MOVIMENTO DI LOTTA PER LA SALUTE COOP. A R.L. e O.N.L.U.S.

Oggetto: Note preliminari relative allo Studio di Impatto Ambientale del progetto di “riqualificazione della centrale del teleriscaldamento Lamarmora” di Brescia proposta dalla società ASM Brescia Spa.

Emissioni di CO, NOx e idrocarburi incombusti (UHC)
in funzione del rapporto aria-combustibile

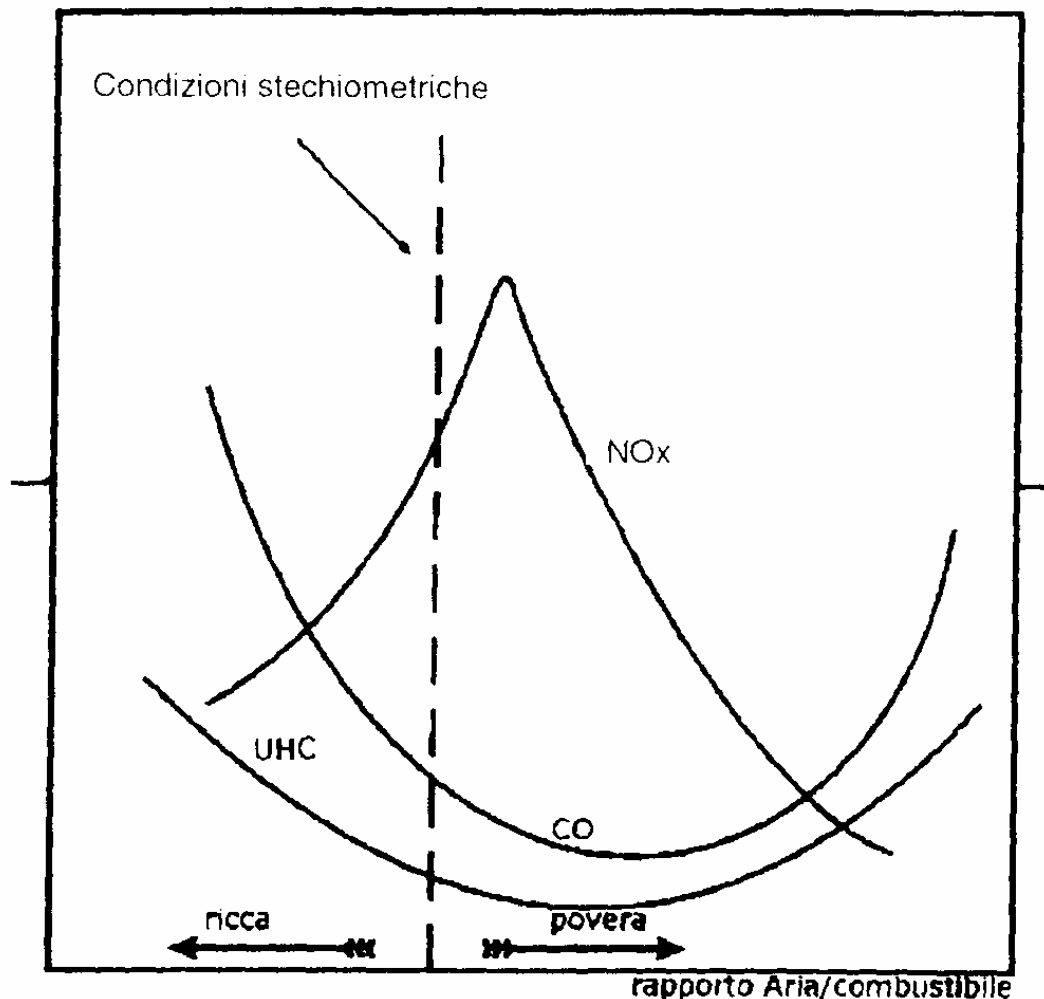
La formazione di idrocarburi non metanici nella combustione di metano è, in altri termini, la conseguenza di una conduzione dell'impianto verso miscele aria-combustibile lontane dalle condizioni di equilibrio stechiometrico (*“miscele povere”*), si tratta di condizioni che favoriscono la produzione di monossido di carbonio e di idrocarburi incombusti, come indicato nella figura che segue.

In sintesi possiamo dire che il *“punto debole”* dei turbogas è rappresentato dalle difficoltà di ottenere in ogni momento il punto di equilibrio tra le diverse esigenze (produttive ed emissive) in quanto i parametri in gioco sono molteplici.

In sintesi l'emissione di sostanze organiche volatili è dovuto a diverse condizioni di combustione ed è correlato alle reali condizioni di cinetica chimica e alla dinamica del flusso del combustibile nella camera di combustione ovvero alle diverse condizioni non stechiometriche della miscela aria-metano.
